Provincia di Benevento

OGGETTO. : ID 7311 Procedura ministeriale di Valutazione di Impatto Ambientale ai sensi dell'art.23 del D.Lgs. 152/2006 relativa al "Progetto di un impianto eolico composto da n. 7 aerogeneratori, ciascuno di potenza nominale di 5,6 MW, e della potenza complessiva pari a 39,2 MW, da realizzarsi nel Comune di Castelpagano (BN), in località "Masseria Fattori" e "Masseria Richi", e delle relative opere di connessione alla RTN, da realizzarsi nei Comuni di Colle Sannita, Circello e Morcone, in provincia di Benevento". Proponente: Cogein Energy Srl-

Osservazioni

OGGETTO: ID: 7311 – Procedura di Valutazione di Impatto Ambientale ai sensi dell'art.23 del D.Lgs. 152/2006 relativa al “Progetto di un impianto eolico composto da n. 7 aerogeneratori, ciascuno di potenza nominale di 5,6 MW, e della potenza complessiva pari a 39,2 MW, da realizzarsi nel Comune di Castelpagano (BN), in località "Masseria Fattori" e "Masseria Richi", e delle relative opere di connessione alla RTN, da realizzarsi nei Comuni di Colle Sannita, Circello e Morcone, in provincia di Benevento”. Proponente: Cogein Energy Srl

Rete_Ecologica_Prov

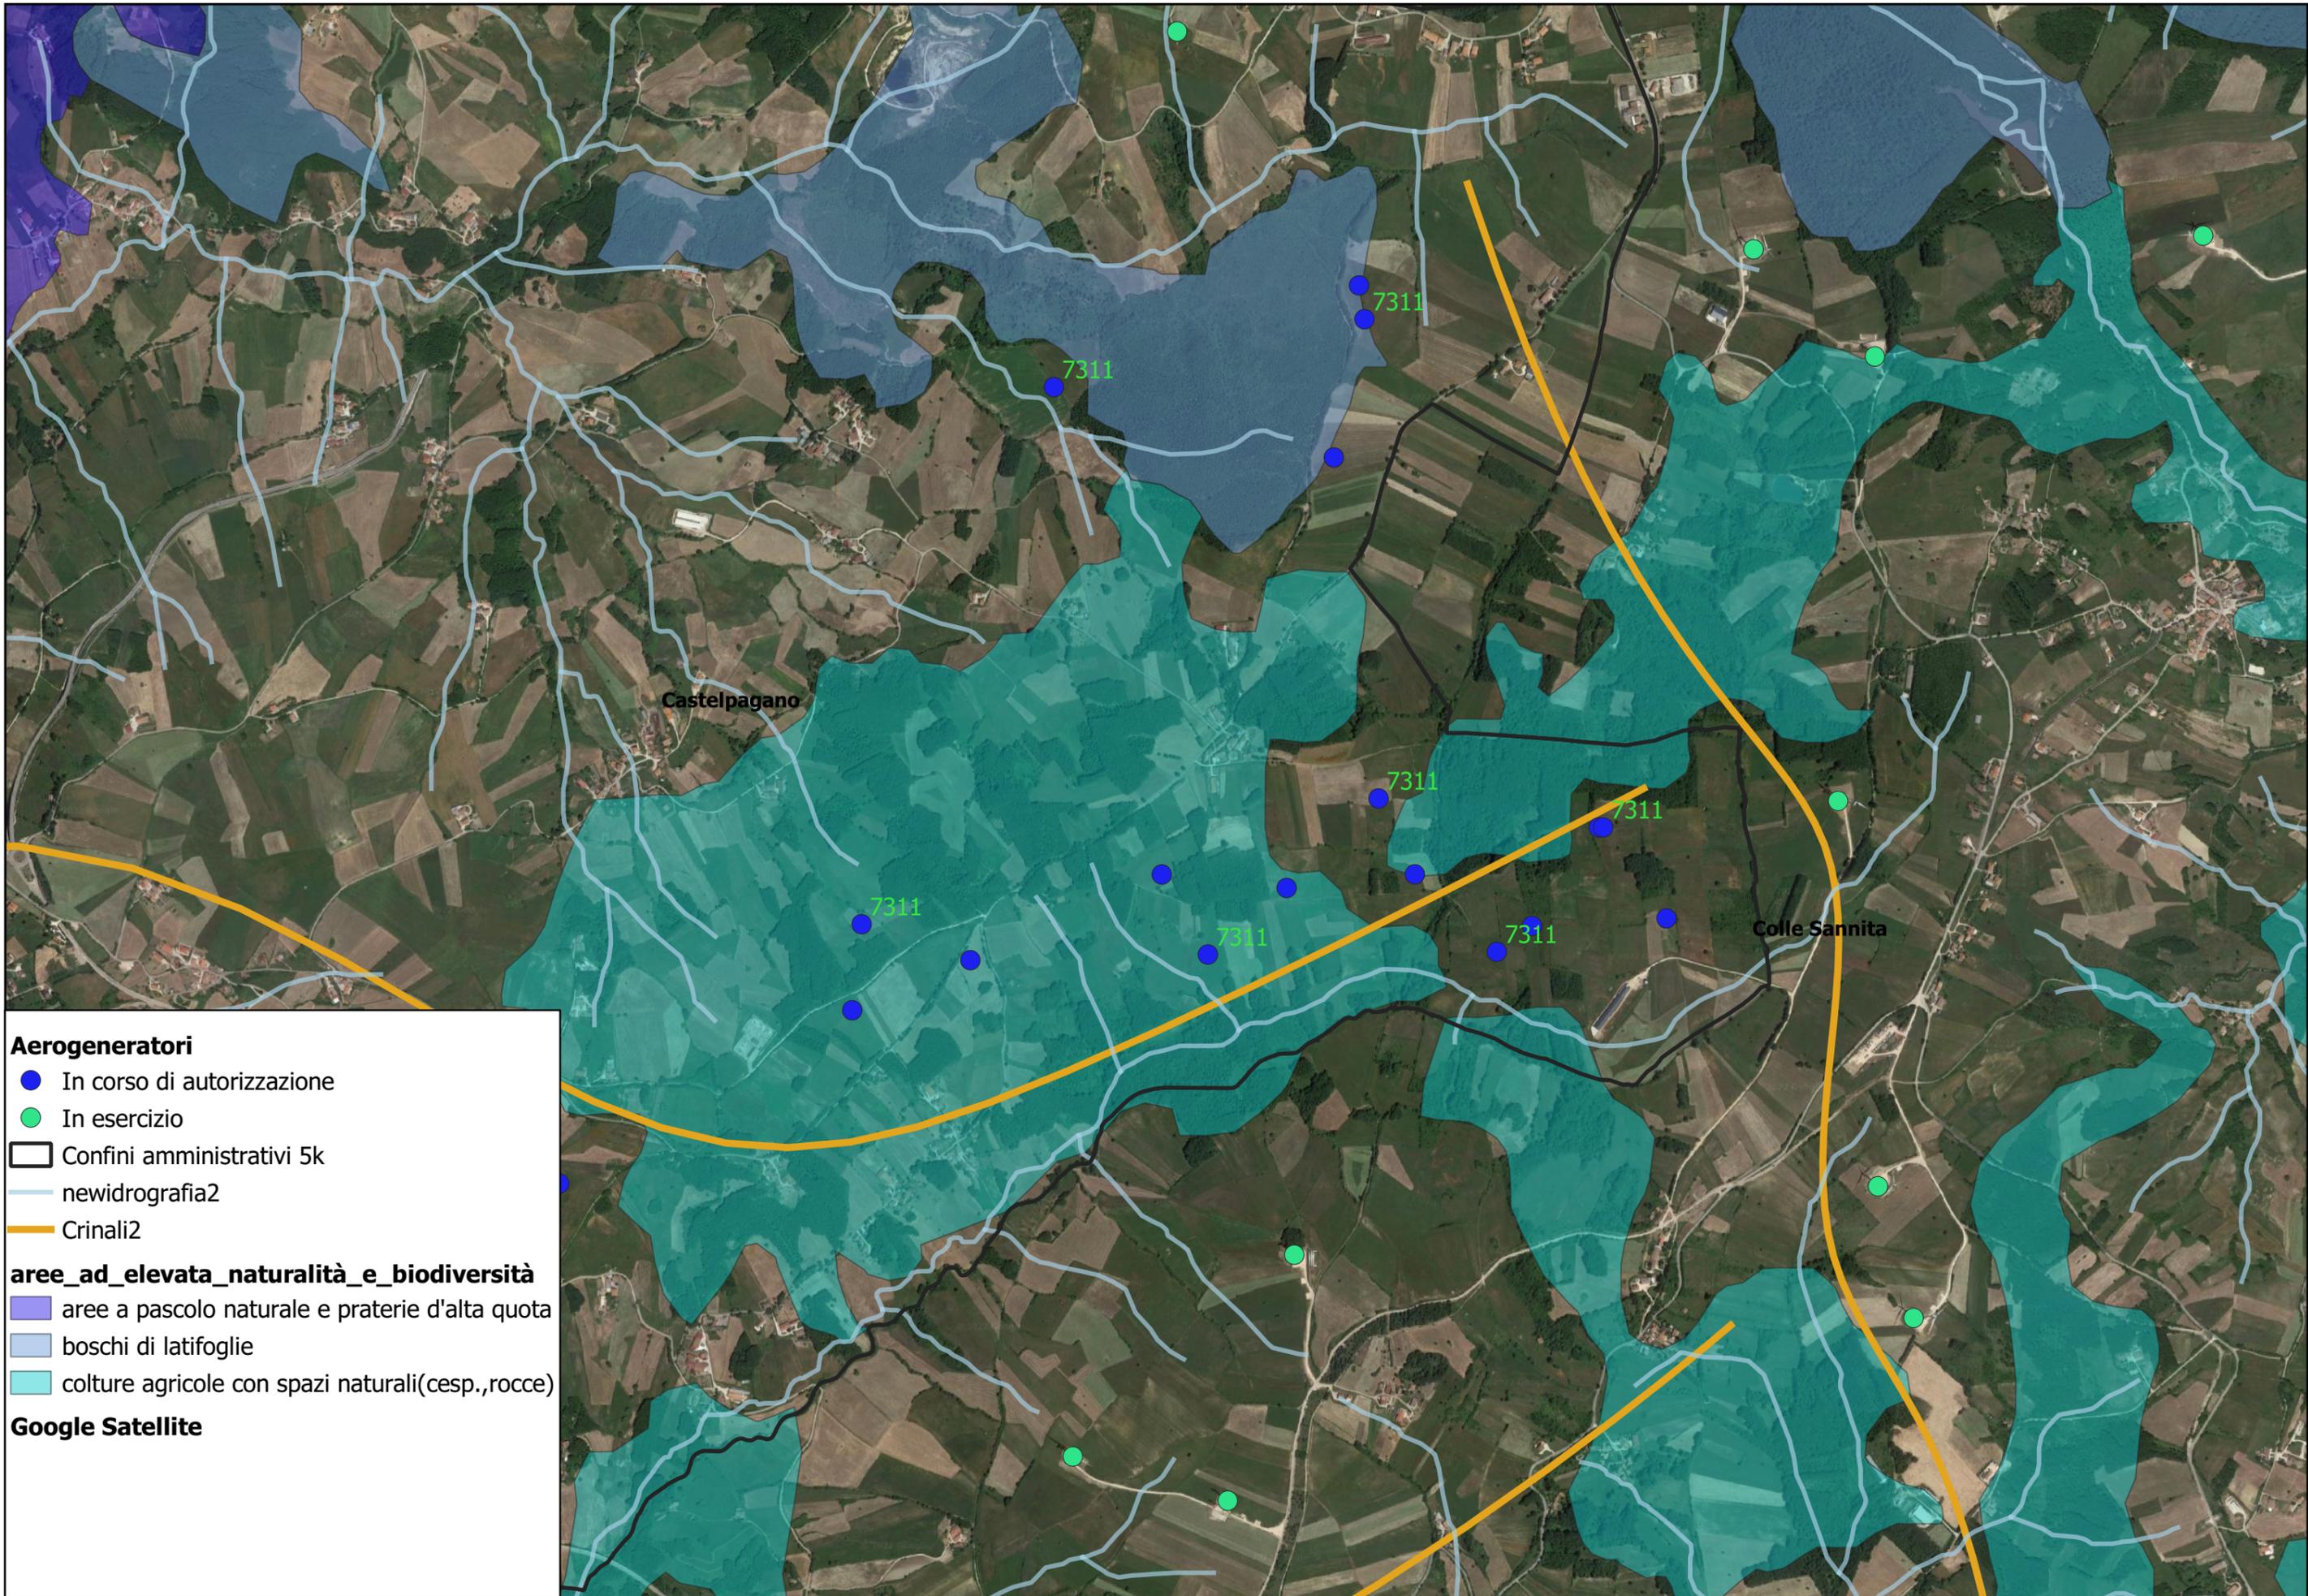
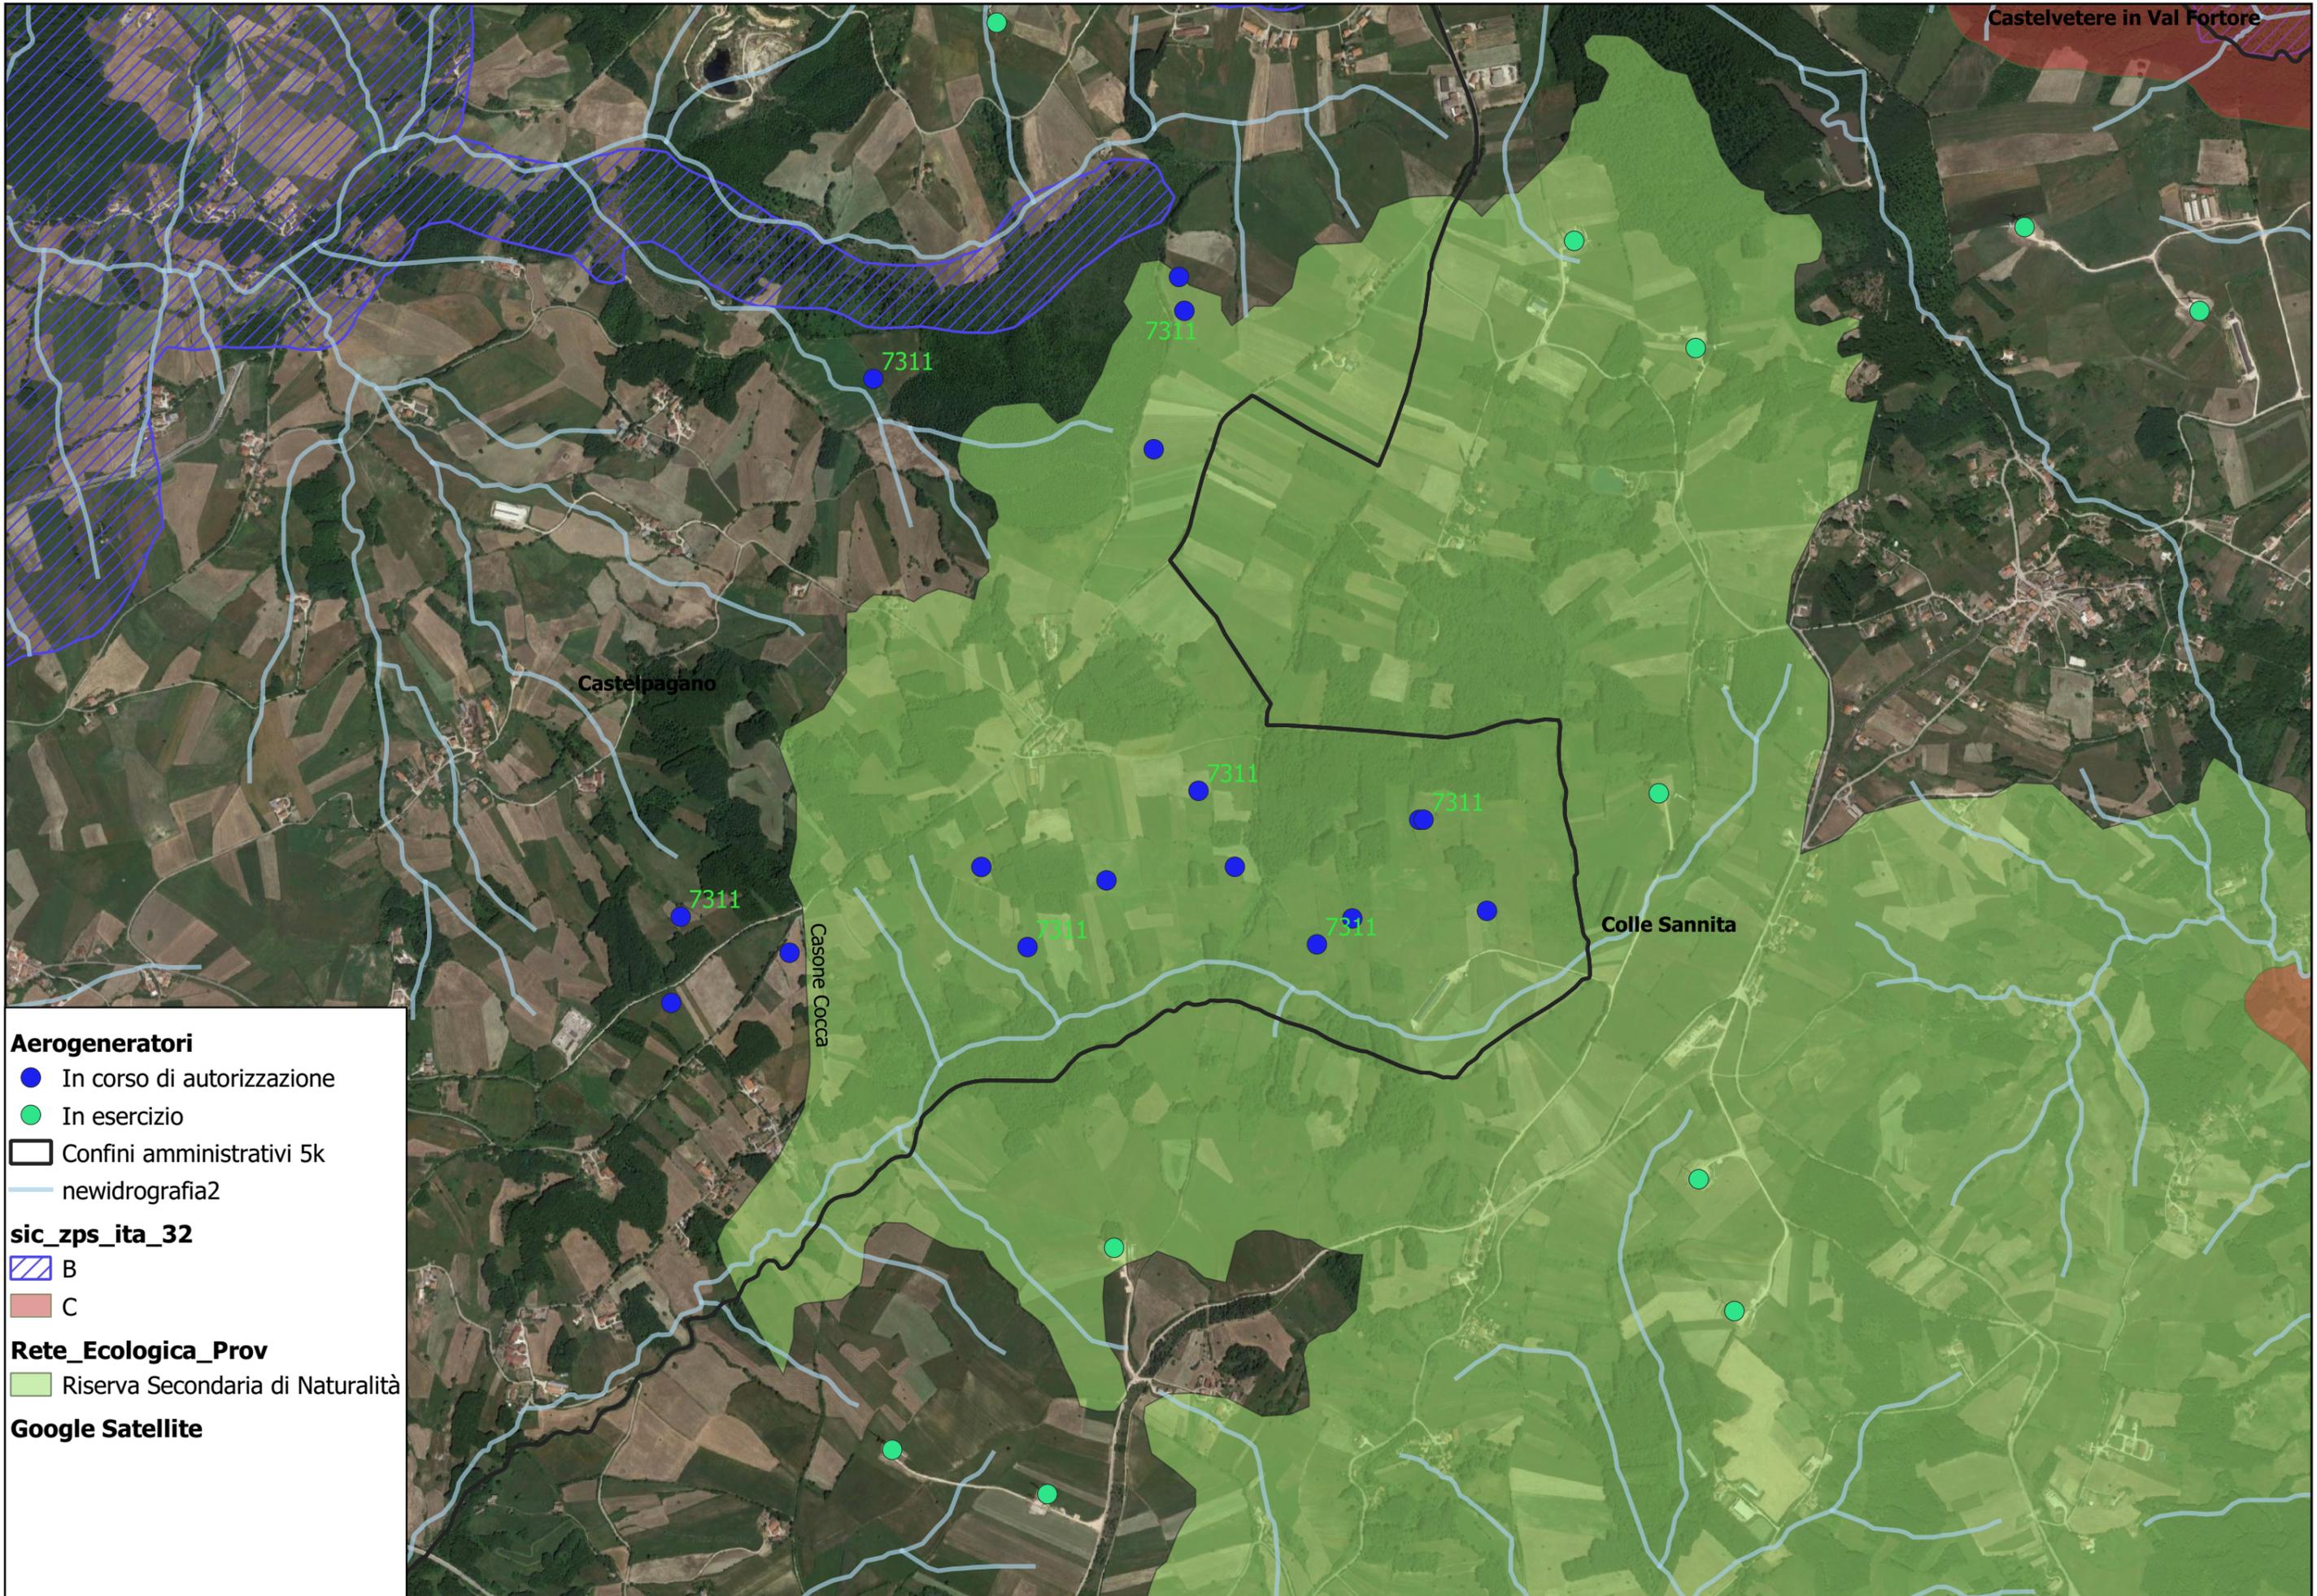
- a) l'impianto proposto ricade in un'area classificata, nell'ambito delle disposizioni strutturali per la tutela e valorizzazione del sistema ambientale e naturalistico per la costituzione della rete ecologica provinciale, come **riserva secondaria di naturalità (sistemi orografici minori del Casone Cocca - Quadro strategico/Tav. B1.1 e B1.6)**, in particolare gli aerogeneratori CA03-CA04-CA05-CA06-CA07.

Le Nta del PTCP all'art. 18 (Direttive e indirizzi tecnici da osservare nelle strutture ambientali complesse "riserve di naturalità") definiscono **gli interventi consentiti** per le suddette aree:

- conservazione e/o ripristino della continuità degli ecosistemi;
- realizzazione di interventi mirati di restauro ambientale in siti particolarmente critici e/o degradati;
- conservazione delle caratteristiche ecologiche, florovegetazionali, faunistiche ed idrogeomorfologiche;
- tutela e valorizzazione del patrimonio storico, archeologico, monumentale e culturale, anche con riferimento al patrimonio storico-architettonico di edilizia rurale minore, eventualmente presenti nelle riserve di naturalità;
- tutela e valorizzazione delle qualità paesistiche.

Si osserva che nella stessa area appare in corso procedura inerente un altro impianto eolico, di competenza regionale, per il rilascio del PAUR ex art. 27bis D.Lgs. 152/2006 (CUP 7803-Progetto Per La Realizzazione Di Un Impianto Eolico in località "Ricafurchi, Toppo del Moscio, Santa Maria, Guado Mistongo, Toppo dei Tegli e MorgiaMatapisi") del comune di Castelc pagano.
